溶接専門部会 (WS) 火技解釈第 10 章 検討要望 一覧表 (1/11) 「平成 30 年 8 月 7 日現在」

No.	要望番号	【題名】 概要	主要な 条項	担当 Gr.	WS での 対応	対応理由又は処置	備考
AA	071106-1	<p>【手溶接士の技能資格における溶接姿勢の区分について】</p> <p>手溶接士の技能における溶接姿勢 e (水平固定及び鉛直固定) の資格は、拘束 (実際に溶接を行う場合における高所作業、限られた狭い場所における作業等、作業しにくい場所における種々の制限) のある場合は当該資格を適用できないという記載があるため、いかなる現地工事にも適用できず、据付現地工事 (工場ではないという意) では溶接姿勢 r (有壁水平固定及び有壁鉛直固定) だけが適用できることとなっている。</p> <p>現地工事であっても原子炉格納容器や LNG 貯槽等の場合、溶接姿勢の区分 f, v, h, o, e を適用でき、有壁の状況 (技術基準附図第 4) よりも狭いスペースの状況下で溶接する場合のみ溶接姿勢 r を必要とするよう要望します。</p>	別表第 17	—	既検討	<p>検討課題一覧表 課題番号：WS03-03-2 で同様の内容を検討。</p>	WS 19-2 終了
AB	071106-2	<p>【手溶接士の技能試験における曲げ半径について】</p> <p>手溶接士の技能試験では、9%Ni 鋼を母材として高 Ni 基合金 (インコネル系合金、ハステロイ系合金など) で溶接した場合でも曲げ半径を 2t として試験をしなければならない。</p> <p>溶接施工法試験及び実機の溶接部への曲げ試験 (例：曲げ半径 10t/3) と同様に別表第 31 (例：曲げ半径 10t/3) を採用してもらいたい。</p>	別表第 14	溶接施工	検討開始	<p>検討課題一覧表 課題番号：WS08-01 に移行。</p>	WS 19-2 終了

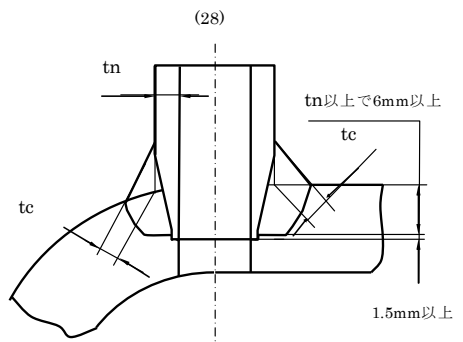
No.	要望番号	【題名】 概要	主要な 条項	担当 Gr.	WS での 対応	対応理由又は処置	備考
EG	081205-7	<p>【溶接施工法の内容確認の溶接事業者検査の方法】</p> <p>溶接施工法の確認試験での自動溶接士については、技量確認試験を兼ねることができることを記載したい。</p>	検査解釈 別表第 1	—	対象外	<p>本提案は、「電気事業法施行規則に基づく溶接事業者検査（火力設備）の解釈（検査解釈）」別表 1 への改正提案です。</p> <p>溶接専門部会では、検査解釈の検討はいたしておりません。また、火技解釈では、類似の規定もありません。</p> <p>内容については、NISA に連絡。</p>	WS 21-1 終了

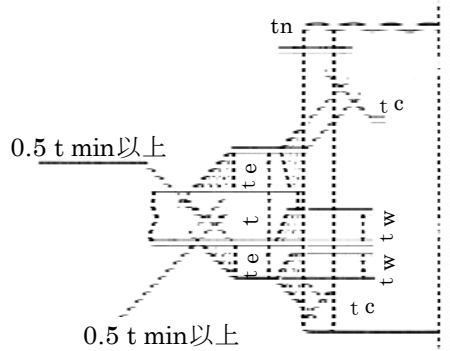
No.	要望番号	【題名】 概要	主要な 条項	担当 Gr.	WS での 対応	対応理由又は処置	備考
EH	081205-8	<p><b>【放射線透過試験】</b>                      旧 JIS の概念である「材厚」は、1995 年の JIS Z 3104 の改正において削除され、「母材の厚さ」によることとなっている。他の主要 RT 関連 JIS においても同様である。                      JIS の規定と整合をとり、透過度計の使用は「母材の厚さ」ベースに改正（ただし、チタン溶接部は現行ベース）したい。</p>	別表第 25	試験検査	検討開始	放射線透過試験の方法について、JIS Z 3104、JIS Z 3105、JIS Z 3106 又は JIS Z 3107 による全面的な JIS の引用については、検討課題一覧表 課題番号：WS 09-07 に移行。 加えて、判定基準の機器間の整合をとりつつの見直しについては、WS 09-08 に移行。  《ご参考》 ① JIS Z 3104(1995)「鋼溶接継手の放射線透過試験方法」 ② JIS Z 3105(2003)「アルミニウム溶接継手の放射線透過試験方法」 ③ JIS Z 3106(2001)「ステンレス鋼溶接継手の放射線透過試験方法」 ④ JIS Z 3107(2008)「チタン溶接部の放射線透過試験方法」	WS 21-1 終了
